改善箇所説明図

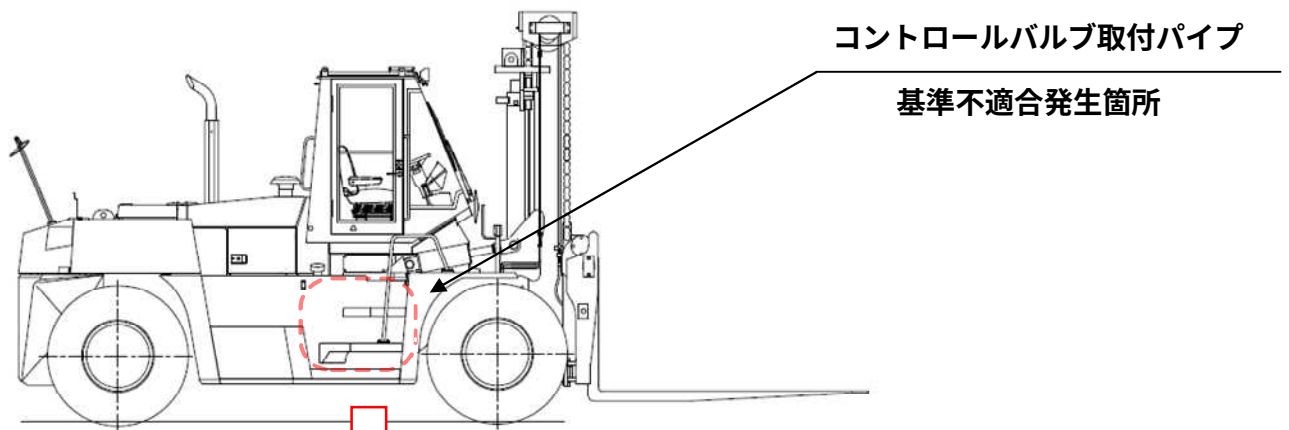
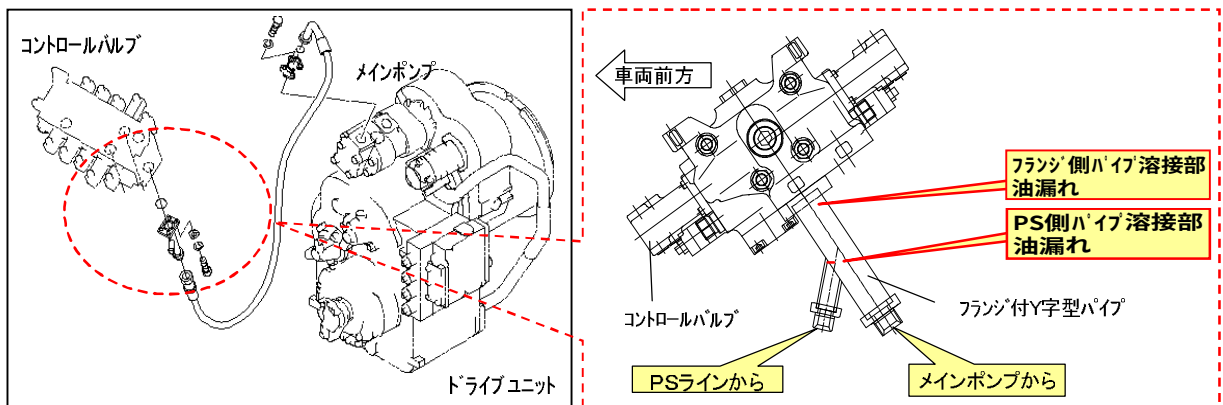
【基準不適合発生箇所】

コントロールバルブ取付パイプの溶接が不適切なため、エンジン振動により当該パイプに亀裂が発生する場合があります。そのため、そのままの状態で使用を続けると亀裂部から油漏れが発生し、最悪の場合、かじ取り操作ができなくなるおそれがある。

【改善措置内容】

全車両、コントロールバルブ取付パイプを対策品に交換する。
